Renforcement du fond de bassin n°2 de la déviation SW d'Evreux

Avis de l'hydrogéologue agréé

Août 2014 - Janvier 2015

Fig.1 - extension des affleurements de la craie (Guintoli, octobre 2014)

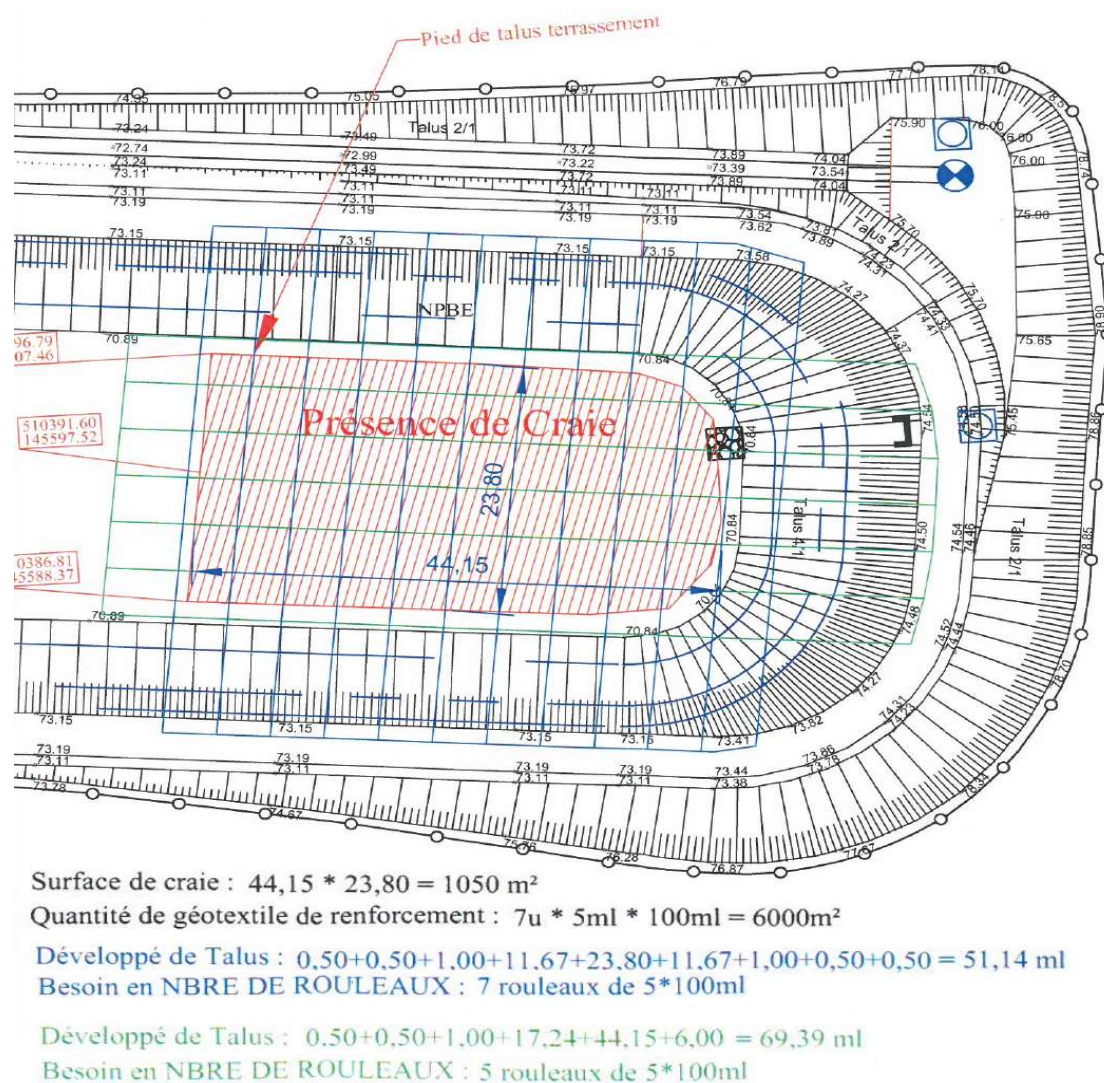
La Direction territoriale de l'Eure, ARS de Haute-Normandie, m'a fait part d'investigations complémentaires pour lesquelles elle souhaite avoir un avis préalable. L'excavation du Bassin n°2 a révélé des poches de sable blanc, ocre et front de craie altérée, localement sur l'extrémité sud-est de l'ouvrage (Fig.1). Au-delà du diagnostic géophysique en fond de bassin n°2, la DREAL avait envisagé des sondages de reconnaissance des indices de cavité karstiques afin d'entrevoir l'extension des cavités et fractures dans l'épaisseur de la craie. Vouloir une confirmation de plus par de multiples sondages n'aurait été qu'un essai de plus avec, en sus, des risques certains de pollution des captages en aval, d'autant que les 22 sondages destructifs seront réalisés à l'aide de fluide.

Suite à un épisode pluvieux significatif, une vite sur site le 25 août 2014 nous a permis de constater que l'infiltration à l'aplomb de l'affleurement de la craie en extrémité sud-est du B2 est quasiment instantanée. Se trouvant au sein du PPR, ces sondages n'auraient pas été sans risque et auraient nécessité de multiples précautions pouvant devenir laborieuses quand - de plus - il aurait fallu les reboucher, ce qui aurait accru le risque. Face à ces risques quasi-certains, non maîtrisables, un avis préliminaire n'a pu donner suite aux sondages envisagés,

Fig.2- Disposition du fond de B2 (Guintoli, octobre 2014)

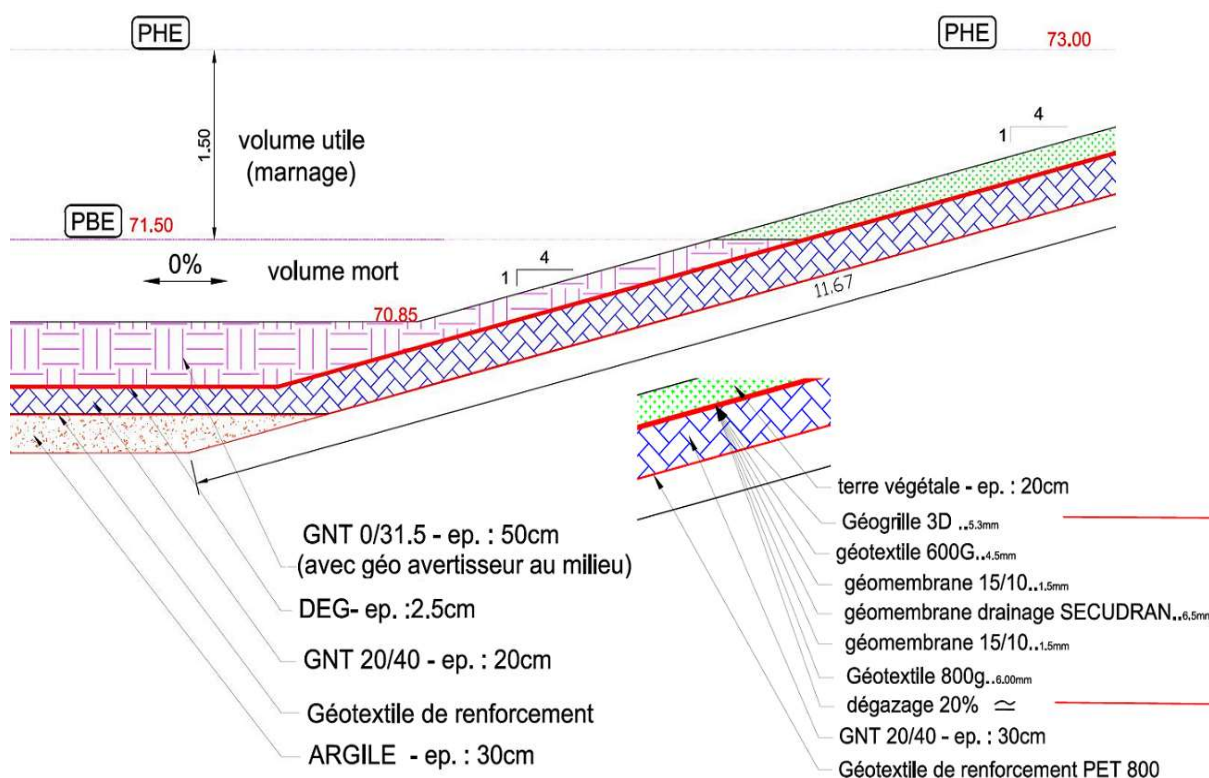
En plus de la double étanchéité en 2 membranes bitumineuses dont la déformation est limitée à 3% de son allongement maximal, le renforcement posé en doubles couches entrecroisées orthogonalement permettrait de reprendre des efforts en traction de 1072 kN/ml, sous une hauteur mouillée de 2.15 m, selon un procédé TENCATE GEOLON PET 800 (Fig.2 ci-après).

Le poids généré par le remplissage du bassin serait entièrement repris par les efforts horizontaux déployés par frottement le long du géosynthétique ; ce qui limiterait la déformation du dispositif de renforcement aux seuils de déplacements admissibles du dispositif d'étanchéité par géomembrane et en garantirait l'intégrité. Cependant pour un effort de 1065 kN/ml, la résistance du géosynthétique retenu se limite à une cavité de 3.5 m d'envergure.

Préalablement à la pose du géosynthétique de renforcement, un avis préliminaire préconisait une protection des affleurements de la craie par une couche d'argile, afin d'éviter toute laitance via les anfractuosités de la craie aquifère. Une couche d'argile de type A1 ($K=10^{-9}$ à 10^{-10} m/s) sera mise en œuvre sur une épaisseur minimale permettant le compactage, et le maintien de 20 cm de matériaux drainants sous le fond du bassin.

Cloisonnement ou pas, dans la mesure où les contraintes exposées au § II et III seront prises en compte, je donne un avis favorable au dispositif de renforcement de fond de bassin décrit en SIII. Si le cloisonnement en sous-bassins n'a pu être retenu, il resterait à baliser la portion fragile à l'intention des interventions périodiques du chantier de maintenance.

Fig.3- Arrivée du collecteur principal dans le B2

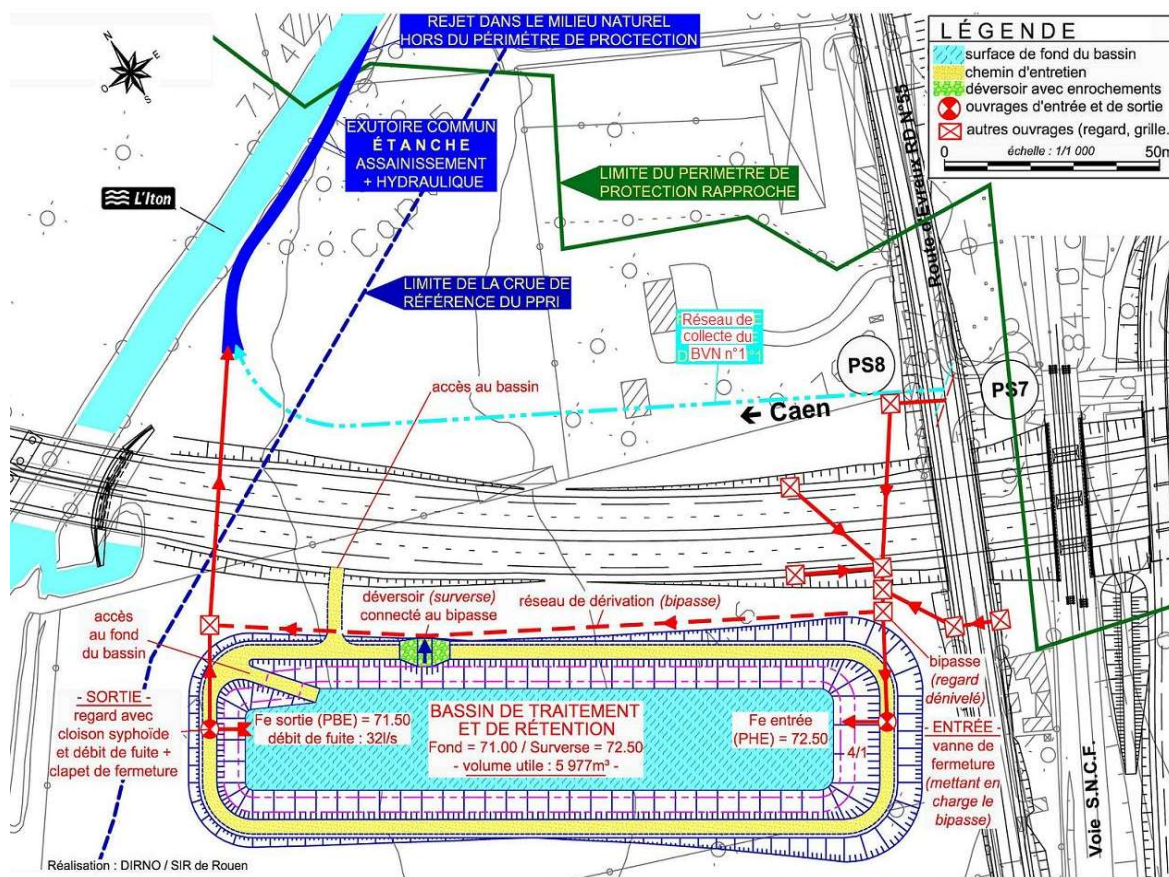
La mise en eau du B2 prévoit une arrivée par un collecteur débouchant directement à l'aplomb de la portion fragile. Pour éviter des affouillements pesant directement sur une assise plus sensible, il aurait fallu envisager une arrivée par une connexion SW et une sortie NE de façon à permettre l'abattement de l'envasement et de la pollution colportée. Le sous-bassin fragile aurait pu être circonscrit à une margelle, une espèce de seuil de débordement du sous-bassin moins fragile plus en amont. De par cette margelle, la portion sensible aurait pu être mieux protégée contre l'envasement.

Si on ne peut déplacer le point d'arrivée des effluents - et en conséquence la sortie -, le cloisonnement devient plus néfaste au détriment de la portion fragile. Pour ne pas peser durablement sur la portion fragile, il faudrait au contraire permettre un étalement instantané des débits (liquides-solides) sur l'intégralité de l'extension du B2. Cependant, une trop grande extension de plan d'eau d'un seul tenant est alors soumise à plus de risque de turbulence et risque de cône d'envasement.
